ZP 271.12.2025.12

W związku z pytaniami o wyjaśnienie treści specyfikacji warunków zamówienia, związanych z realizacją zadania pn. **Budowa ścieżki rowerowej Borsk-Wiele-Lubnia**, Zamawiający wyjaśnia:

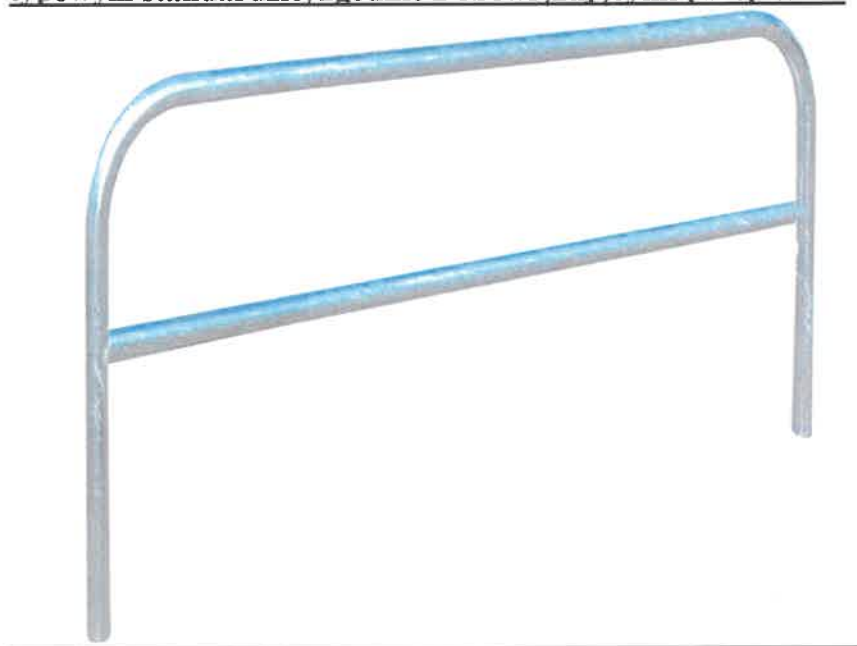
- 1) W planie sytuacyjnym ujęto barierki zabezpieczające pieszych ocynk, jednak brak tej pozycji w przedmiarze. Prosimy o wskazanie, jaki dokładnie typ barierki dla pieszych należy przyjąć do realizacji oraz w jakim kolorze mają być wykonane. Prosimy o dołączenie SST.

Barierki zabezpieczające pieszych należy przewidzieć jako ocynkowane, w typowym standardzie, zgodnie z obowiązującymi przepisami.
